**LICITACIÓN PÚBLICA REGIONAL**  
**No. 32065001-045-12**

**“SUMINISTRO DE MOBILIARIO PARA LA SECRETARÍA DE SEGURIDAD PÚBLICA DE GOBIERNO DEL**  
**ESTADO DE BAJA CALIFORNIA”**

**JUNTA DE ACLARACIONES**

**IMAGEN DE LAS PARTIDAS 3, 4, 5, 6, 7 Y 8 DEL PAQUETE DOS**

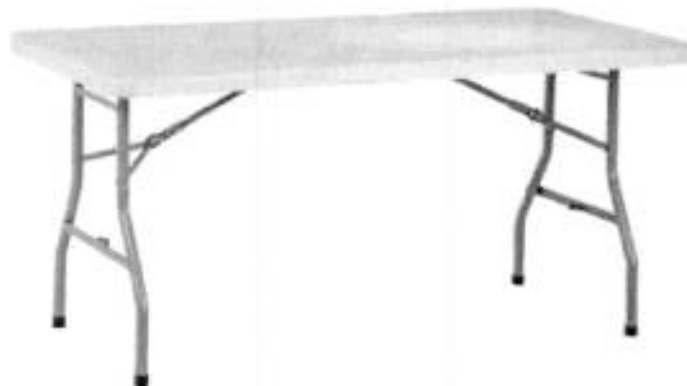
7. PAQUETE 2 – ¿Tendrán foto de la silla de las partidas 3, 4, 5, 6, 7 y 8?  
**Respuesta: Se adjunta a la presente como "Anexo A" la imagen de los bienes requeridos.**
